**RESOLUCIÓN NO. 1348
DEL PRIMERO (01) DE JULIO DE DOS MIL VEINTICINCO (2025)
ARMENIA, QUINDÍO**

"POR MEDIO DE LA CUAL SE ADOPTA EL CONCEPTO TÉCNICO AMBIENTAL Y SE APRUEBA EL SISTEMA ALTERNATIVO PARA LA CONECTIVIDAD EN MICROCUENCAS – SACM, PARA EL PREDIO URBANO DENOMINADO KR 6#51 NORTE-25 MONTEAZUL AV CENTENARIO LT AREA RESTANTE (BALSORA), UBICADO EN EL MUNICIPIO DE ARMENIA, QUINDÍO"

INFORME TÉCNICO SISTEMA ALTERNATIVO DE CONECTIVIDAD EN MICROCUENCAS SACM "PREDIO URBANO DENOMINADO KR 6#51 NORTE-25 MONTEAZUL AV CENTENARIO LT AREA RESTANTE (BALSORA), EN EL MUNICIPIO DE ARMENIA QUINDÍO.

Figura. Plano paso vial proyectado.

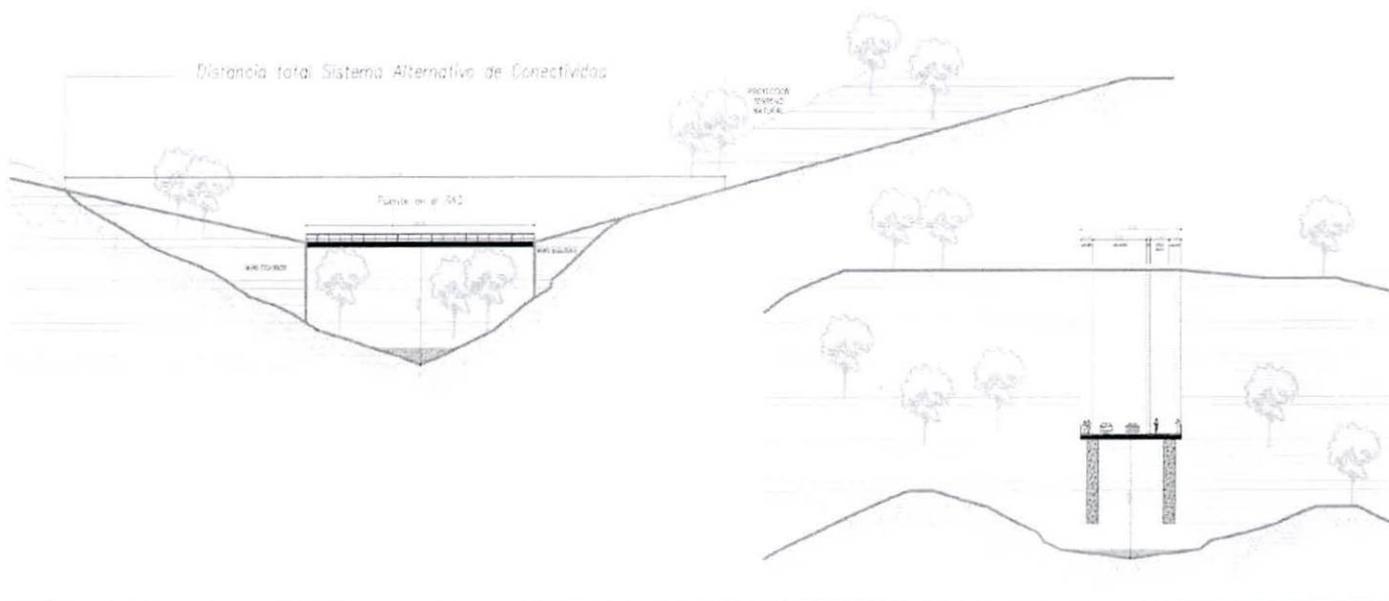
El proyecto de construcción consiste en un sistema alternativo de conectividad de microcuencas para mejorar la movilidad y conectividad, teniendo en cuenta el parámetro de ocupación del P.O.T. que no permite la realización e llenos antrópicos para la construcción de vías que atraviesen de un lado a otro una microcuenca, por lo que se adopta este sistema, con el cual se busca generar impactos mínimos a las áreas naturales, sin convertirse en barreras que fragmentan las áreas naturales como lo son corredores biológicos, relictos y fragmentos de bosque.

El proyecto contempla la construcción de un sistema alternativo de conectividad en una zona global de 1,45 hectáreas y una zona de influencia ambiental de 0,65 hectáreas sobre la cual se plantea la realización de un paso vehicular como se muestra a continuación:

Localización proyecto

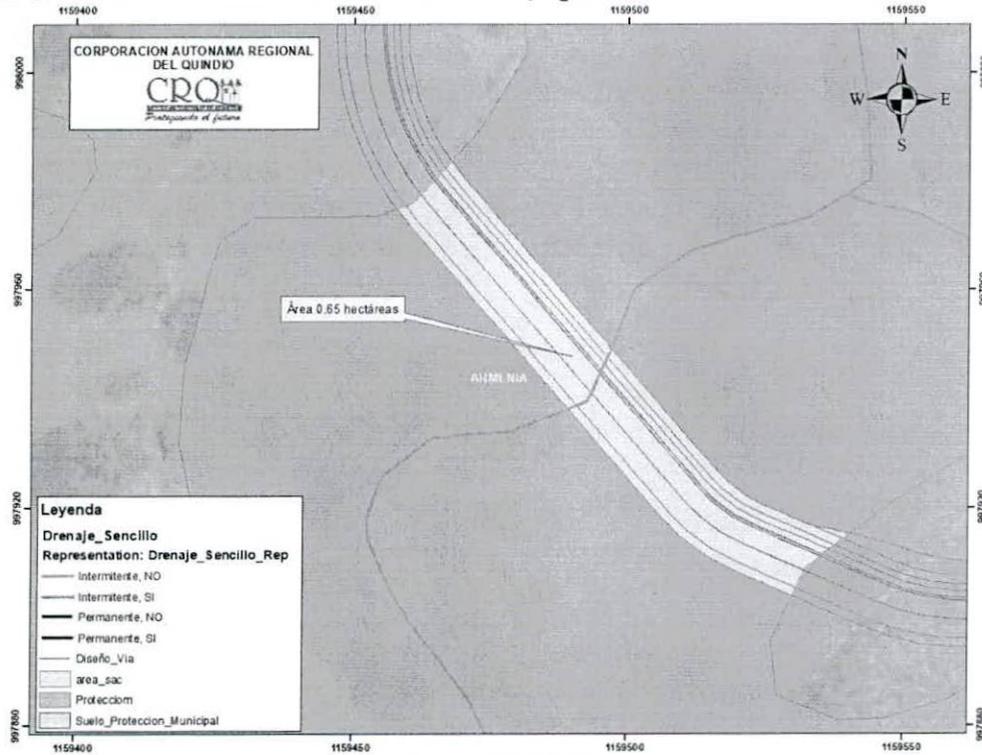
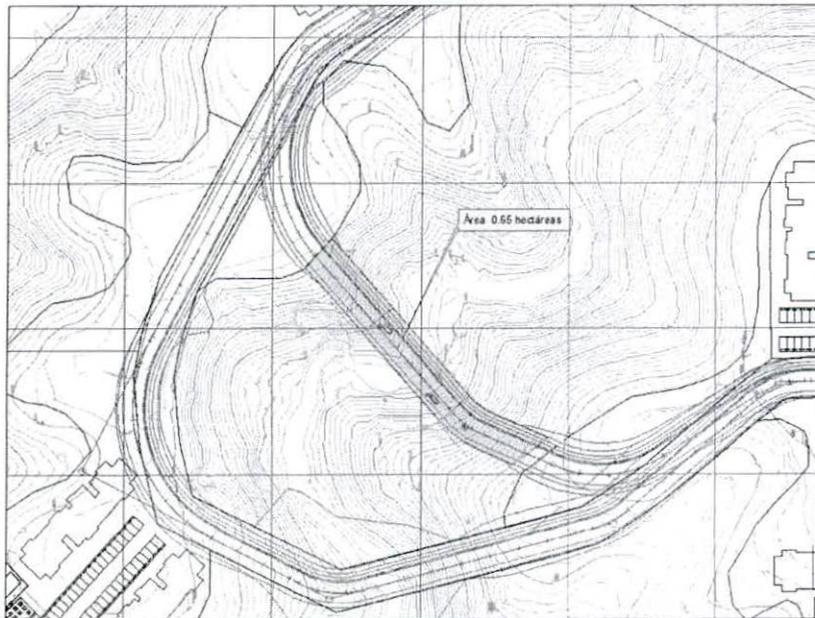
El área de estudio comprende la microcuenca del drenaje intermitente de jurisdicción del municipio de Armenia y Salento, la cual tiene un área hasta el sitio del proyecto de 0.71 km².

No obstante, el área de influencia del proyecto, se encuentra en la zona urbana del municipio de Armenia, con coordenadas 04°34'32.39" N de latitud y 75°38'24.75" W de longitud, donde se localiza el predio Balsora, donde

se contempla la construcción de un sistema alternativo de conectividad en una zona de influencia ambiental de 0,65 hectáreas sobre la cual se plantea la realización de un paso vehicular.
